MODULO PER LA PRESENTAZIONE DI OSSERVAZIONI A PIANI/PROGRAMMI/PROGETTI
SOTTOPOSTI A PROCEDIMENTI DI VALUTAZIONE AMBIENTALE DI COMPETENZA REGIONALE

Procedimento di autorizzazione unica di Valutazione di Impatto ambientale (VIA) ai sensi del Capo III della L.R. 4/2018 relativo al progetto denominato "2020MOAG0023 - realizzazione di tre coppie di pozzi nell'ambito della riorganizzazione del campo acquifero di Bosco di Fontana" nel Comune di Rubiera (RE) con contestuale variante sostanziale all'istanza di concessione di derivazione, che comprende anche la variante agli strumenti urbanistici e di settore del Comune di Rubiera e la procedura espropriativa, presentato da ATERSIR e Aimag s.p.a., pubblicato sul BURERT n. 12 del 17/1/2024 e ripubblicato sul BURERT n. 255 del 31/7/2024.

TESTO DELLE ULTERIORI OSSERVAZIONI RELATIVE AL

Fig. 1 – Estratto Allegato 1 – Opere oggetto di VIA

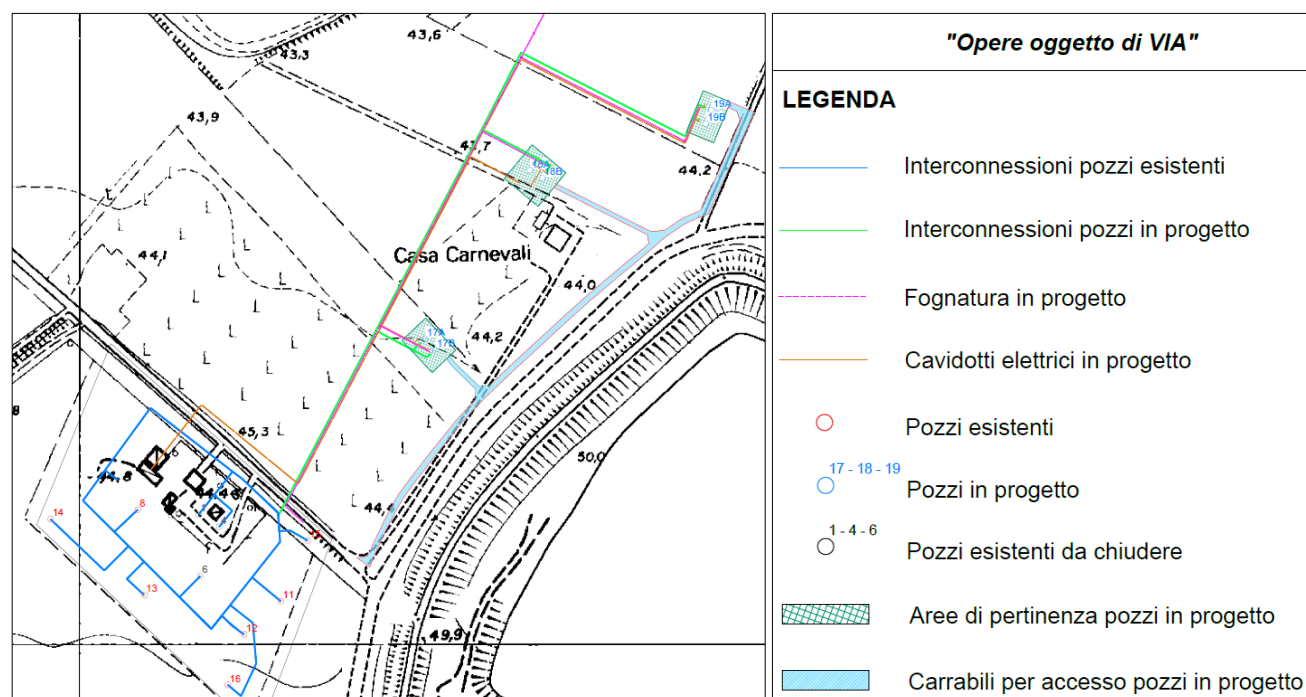
La correzione di siffatto errore, tuttavia, non risponde in alcun modo alla osservazione n. 1 presentata dalla Scrivente, che, lo si ricorda, si basava su due elementi:

La riduzione/annullamento della disponibilità estrattiva del Polo non deriva dal fatto che nella prima stesura del progetto siano state considerate anche le 3 opere suddette, tanto da potersi affermare, come erroneamente fa il soggetto proponente, che con *"l'esclusione, ora considerata per tali opere, consente un recupero delle risorse estraibili deducibili mediante l'aggiornamento della stima giacimentologica..."*. Se ciò fosse vero, allora la variante proposta definirebbe un volume utile escavabile del tutto fittizio, posto che i 3 progetti sopra indicati, se non già eseguiti, sono in fase di realizzazione, incidendo sostanzialmente, insieme al progetto in esame, sui quantitativi estraibili.

Fig. 2 – Estratto Allegato 1 "Reti tecnologiche" della relazione di progetto del PAE vigente

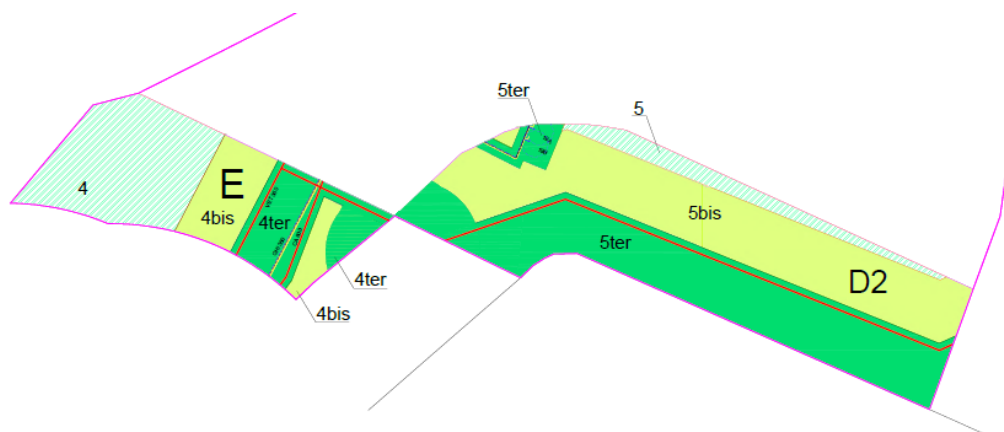
Oltre alla scelta di non considerare nella nuova proposta di variante al PAE i tracciati della condotta PE450 Est-Ovest e di quella GH 700 Nord-Sud, è stato impropriamente deciso di riproporre quelli contenuti nell'allegato 1 della relazione di progetto del PAE vigente di cui in figura 2 viene riportato un estratto.

Fig. 4 - Particolare Allegato 13 PAE

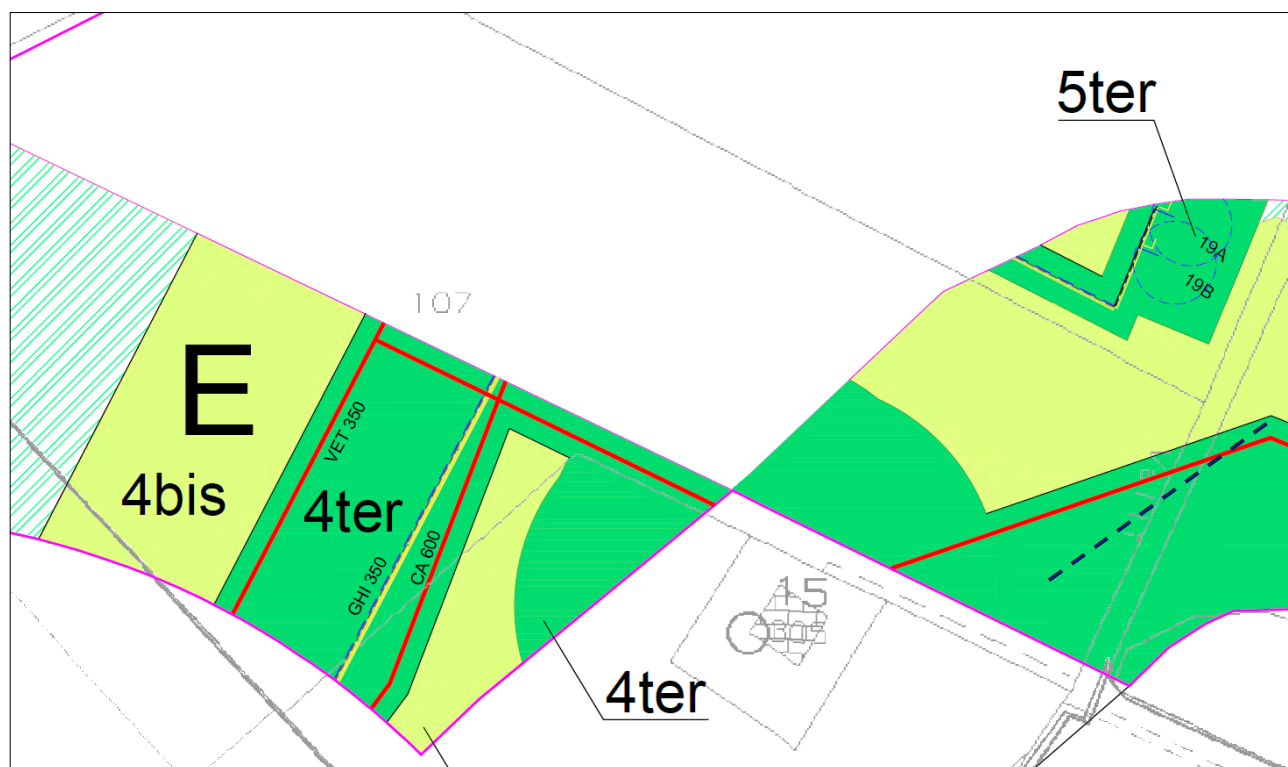
Tali tracciati sono riportati nell'Allegato 13 della nuova proposta di variante come da estratti riportati nelle figure 3 e 4 seguenti; la definizione dei volumi escavabili è stata quindi eseguita individuando le aree derogabili con la concessione di deroghe alle distanze di rispetto da tali infrastrutture il cui posizionamento indicato nella relazione di progetto del PAE vigente non corrisponde al loro reale posizionamento sull'area.

Sorprende che AIMAG abbia avallato tale proposta di variante in cui viene riportato il tragitto di una condotta 350 che attualmente è stata dismessa e sostituita dalla condotta già realizzata PE450 Est-Ovest e indicata con un tracciato che non corrisponde alla sua posizione reale (v. Fig. 3 e 4); tracciato che viene, invece, correttamente riportato nello stralcio della tavola 2 "Planimetria di progetto" del progetto definitivo approvato

Sempre nelle Fig. 3 e 4, ancora più evidente è la posizione non corretta della condotta CA 600 che, secondo la tavola 9 “*Planimetria sottoservizi esistenti AIMAG (Acqua, gas, fogna, illuminazione pubblica)*” del progetto definitivo di “*Sostituzione dell'adduttrice Fontana-Carpi, nel tratto compreso tra il campo pozzi di Fontana e la Via Galli Marchiò nel Comune di Rubiera*” – di cui si riporta un estratto in figura 6 – risulta collocata in affiancamento alla condotta VET 350. Si noti che in tale figura viene anche riportata la posizione della condotta VET 350 Est-Ovest che è stata sostituita da quella PE 450.

Si richiede quindi la correzione degli errori segnalati, il posizionamento corretto delle condotte esistenti dalle quali considerare le eventuali deroghe alle distanze di rispetto e l'indicazione della condotta in

progetto GH 700 Nord-Sud essendo la servitù di tale infrastruttura prevista dagli strumenti urbanistici vigenti e quindi da considerare nel P.A.E..

Fig. 7 – Estratto Fig. 1 – Tavola 1 – Zonizzazione - Relazione tecnica

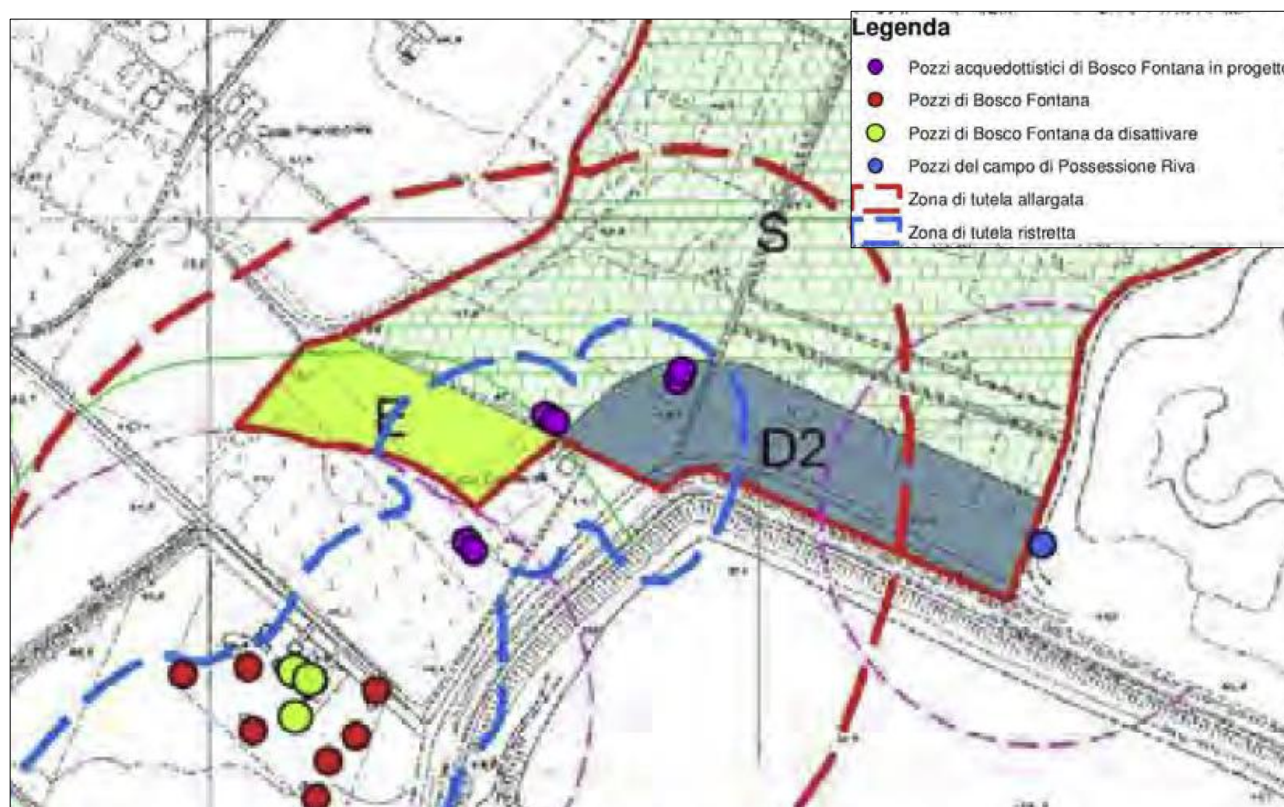
Come risulta dalla Fig. 1 della Relazione tecnica della Variante PAE modificata, di cui viene riportato in fig.7 un estratto, la fascia di rispetto allargata si estende, per il Polo estrattivo SE016, su tutta l'area estrattiva "E" e per circa l'85% dell'area "D2".

Si evidenzia come l’area di rispetto dal Pozzo 8 pari a 200 metri sia segnalata anche nell’estratto della fig. 1 della Relazione tecnica della proposta di variante riportato in Fig. 7, che ricade parzialmente all’interno della fascia di rispetto allargata proposta per i nuovi pozzi.

Fig. 8 – Estratto da relazione di integrazione al quadro programmatico dello studio di impatto ambientale relativo alla “grande derivazione” di acque sotterranee pubbliche posta in località possessione riva in Comune di Campogalliano (MO).

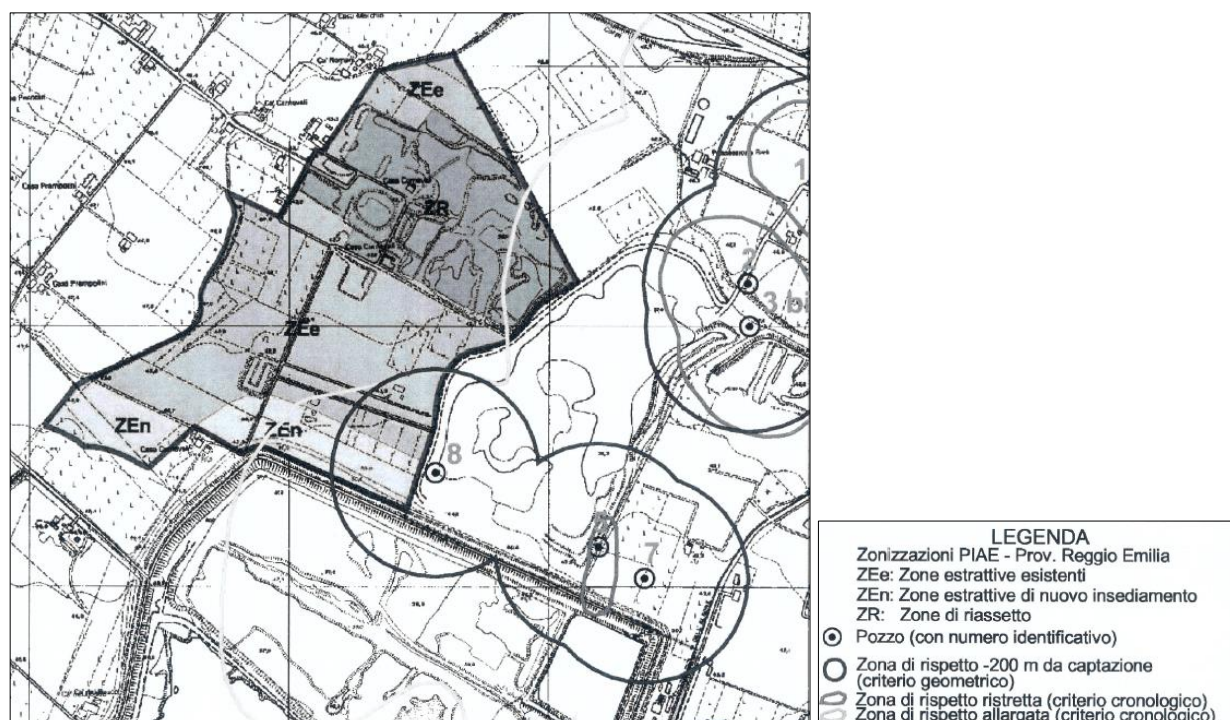
Si ricorda altresì che il rapporto tra la zonizzazione del PAE e le zone di rispetto dai pozzi acquedottistici era stato già affrontato nel 2015 dallo stesso tecnico che ha redatto il progetto, ovvero il Dott. Geol. Gasparini, nell’ambito dello studio di impatto ambientale per la procedura di Via relativa alla realizzazione di due nuovi pozzi in Comune di Campogalliano, individuati nella figura seguente dai numeri 7 e 8: si consideri, in particolare il pozzo n. 8, la cui fascia di rispetto dei 200 metri prevista dal punto di captazione interessava direttamente le aree estrattive in Comune di Rubiera che coincidono con quelle attuali.

Il tecnico in questo caso concludeva che *“non è previsto lo scavo interferente con la falda captata dai pozzi acquedottistici essendo la profondità massima raggiungibile **vincolata alla presenza di un setto argilloso impermeabile, la cui esistenza in area è stata più volte comprovata, e che rappresenta una barriera di protezione all’infiltrazione diretta verso gli acquiferi sottostanti**”*, confermando quindi la possibilità di esercizio dell’attività estrattiva nell’area Zen orientale in cui si prevedeva, come anche attualmente, una profondità di scavo massima di 10 metri, **in quanto lo scavo risulta non in connessione con la falda sfruttata dai pozzi.**

Fig. 9 – Estratto Fig. 1 – Tavola 1 – Zonizzazione - Relazione tecnica

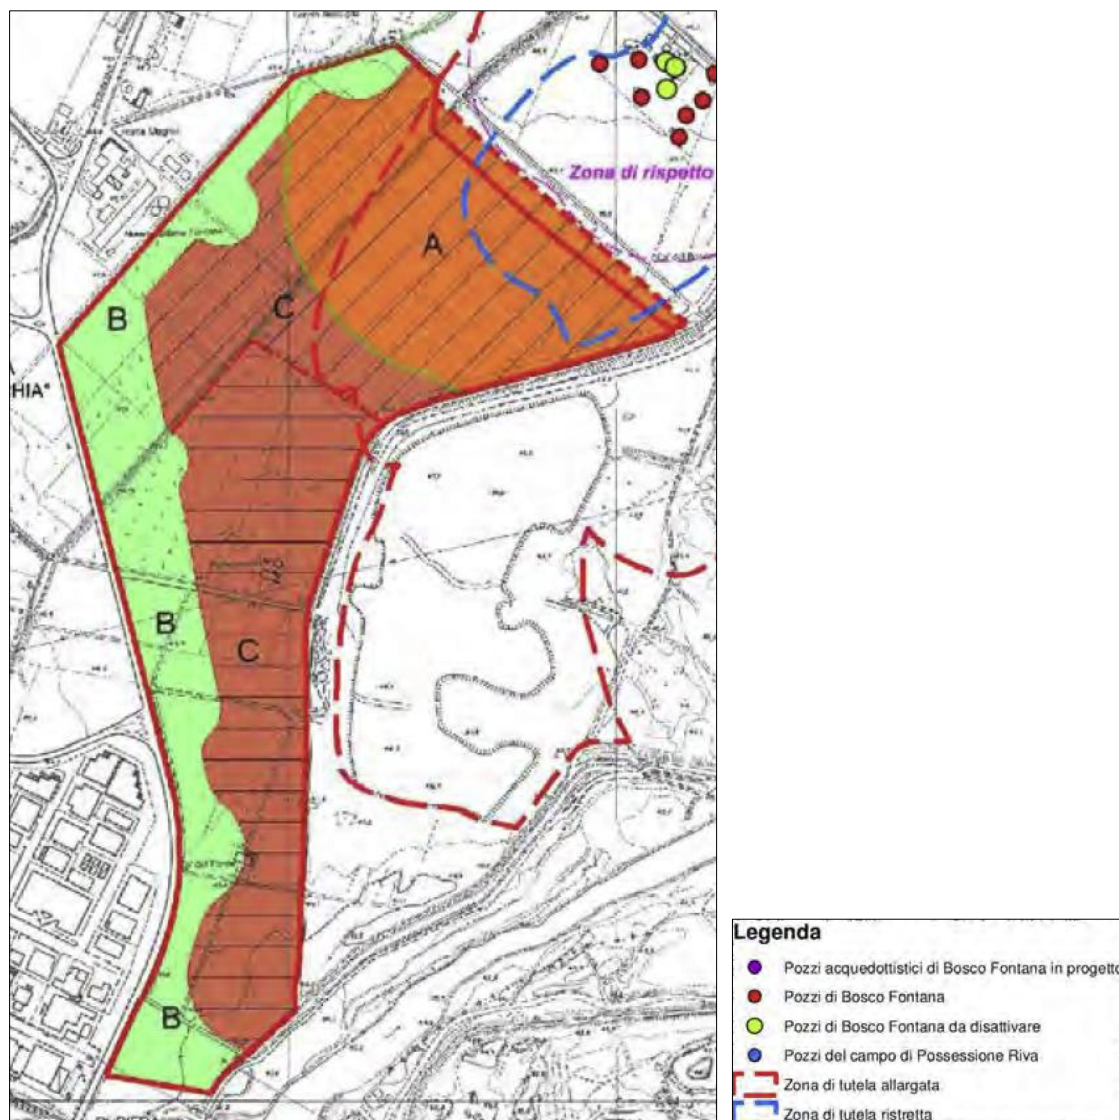
I vincoli determinati dalle fasce di rispetto si estendono anche al Polo estrattivo SE108 “Ampliamento casse di espansione Fiume Secchia”, come riportato nella fig.9 -Estratto Fig. 1 Tavola 1 – Zonizzazione-, contenuta nella Relazione tecnica della nuova variante specifica al PAE, proposta con modifiche a seguito delle richieste di integrazioni da parte della RER dell’11/03/2024.

Anche per tale Polo estrattivo viene prescritto ai privati in fase di attuazione la verifica della non connessione cava/falda. Si fa presente che tale improprio allargamento delle zone di tutela, oltre ad apportare modifiche alle condizioni di escavazione, contrasta, senza motivo, con la realizzazione dell'ampliamento della cassa di espansione. L' ampliamento delle zone di tutela ristretta ed allargata verso sud, risulta, infatti, fuori luogo, essendo presente e noto a tutti, il consistente strato di argilla, presente nel comparto Cà Del Bosco appena al di sotto del primo livello delle ghiaie, che impedisce di fatto ogni presunta connessione tra l'attività di escavazione e le falde sfruttate a scopi acquedottistici nel campo acquifero di Bosco Fontana. Non si comprende, inoltre, il criterio adottato per il tracciamento della nuova zona di tutela allargata del Polo SE 108 che si estende anche all'interno dell'attuale cassa di espansione; tutto ciò senza alcuna adeguata logica di ordine tecnico. Tali modifiche esulano dal progetto sottoposto a VIA, che è la realizzazione di 3 coppie di nuovi pozzi acquedottistici.

Si richiede, pertanto, il ripristino della fascia di tutela allargata prevista dal PAE vigente e coincidente con quella contenuta nello Studio idrogeologico area Rubiera – casse espansione Secchia e contenuta, ai fini della pianificazione delle attività estrattive, nel PIAE di Reggio Emilia, provvedendosi, dunque, all'eliminazione della norma di verifica "positiva" della non connessione cava/falda.

Fig. 10 – Tavola 1 – Zonizzazione - Proposta variante PAE

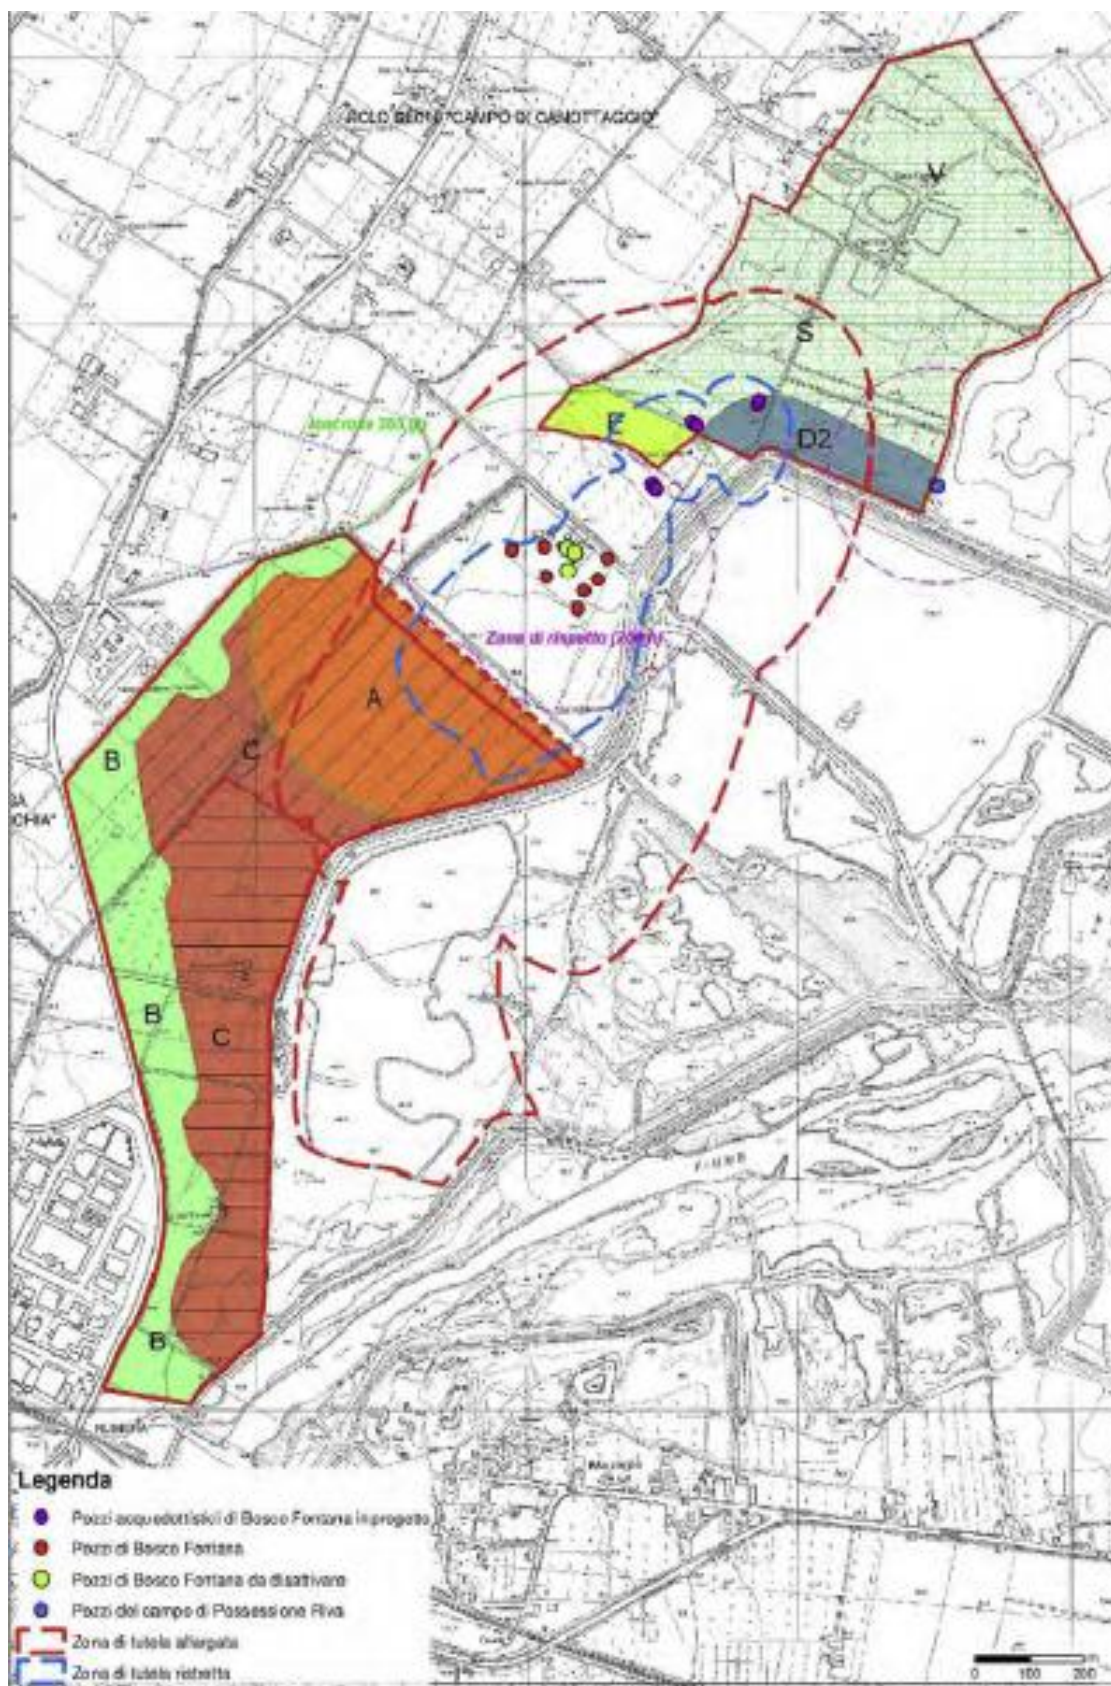
La figura 10 riporta la nuova tavola di zonizzazione del PAE proposta di Variante PAE, con l'estensione complessiva delle zone di rispetto.

Si richiede inoltre che lo studio ambientale sia dotato di specifici approfondimenti geognostici al fine di stabilire in questa sede la compatibilità o meno dell'attività estrattiva con la situazione idrogeologica all'interno delle fasce di rispetto ristretta ed allargata proposte nella variante PAE, dovendosi considerare tale aspetto come uno degli obiettivi primari dello studio di impatto ambientale.

Fig. 11 – Estratto TAV.07-P.P.E REV03-2024 "PIANO PARTICELLARE DI ESPROPRIO"

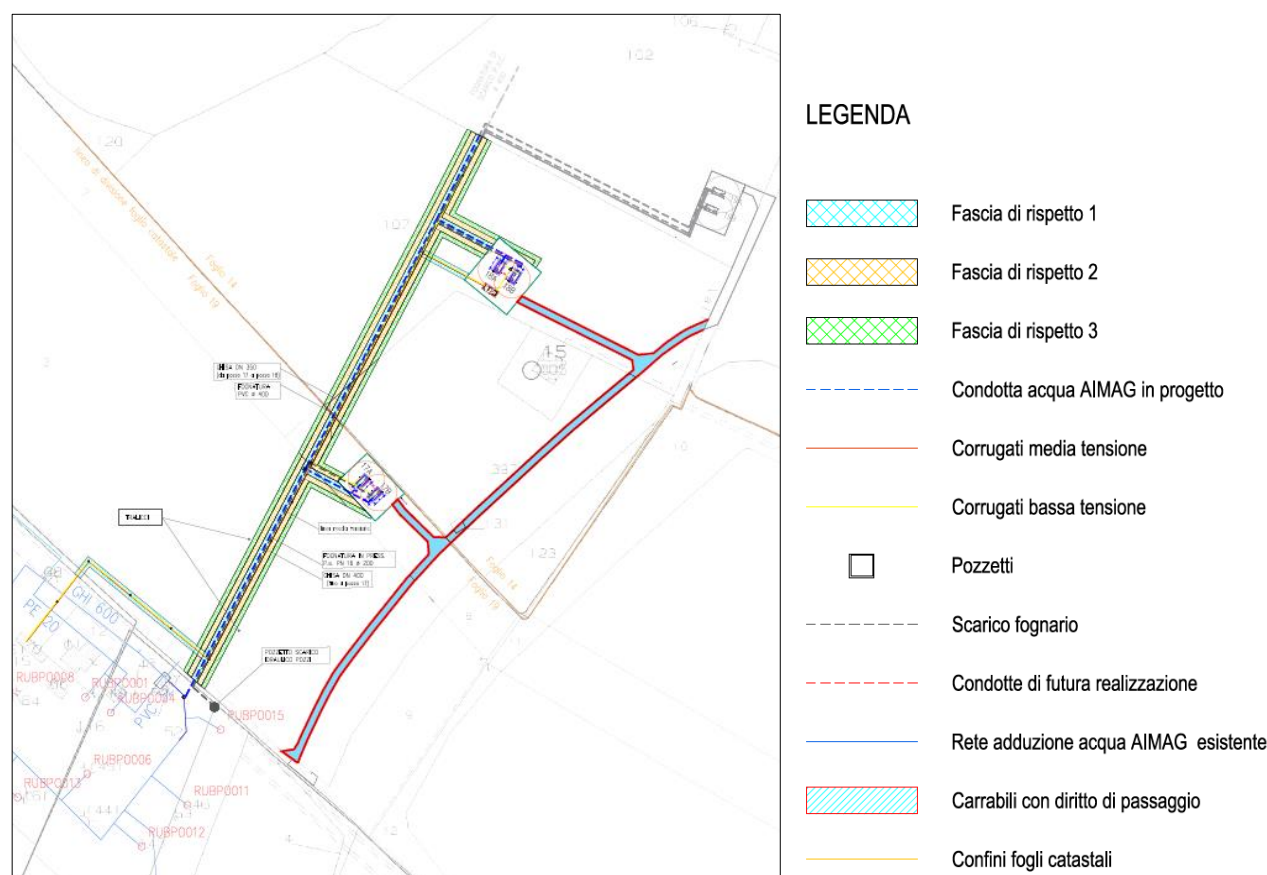
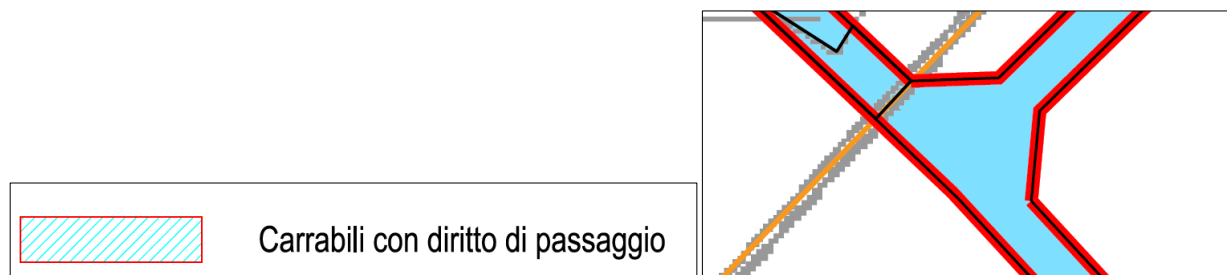
La nuova tavola denominata "TAV.07-P.P.E REV03-2024", di cui è presentato un estratto in fig. 11, riporta il piano particellare di esproprio identificando le zone relative alle fasce di rispetto (1, 2 e 3) e la nuova viabilità di accesso.

Si segnala che rispetto al progetto precedente la viabilità ha tenuto conto del progetto di adeguamento delle arginature della cassa di espansione, con un tragitto spostato verso ovest.

Si rileva per la proprietà coinvolta che, se prima veniva previsto esclusivamente il diritto di passaggio sulla carrabile, attualmente si identifica l'area come area oggetto di esproprio.

Si evidenzia come nella legenda venga mantenuto un retino costituito da linee oblique di colore ciano che identifica le zone carrabili con diritto di passaggio che non trova però riscontro nella planimetria: nella planimetria, infatti, la viabilità viene identificata da un retino pieno, senza che ci sia alcun riferimento con la legenda.

Occorre dunque chiarire e correggere quanto indicato erroneamente in planimetria ed in legenda.
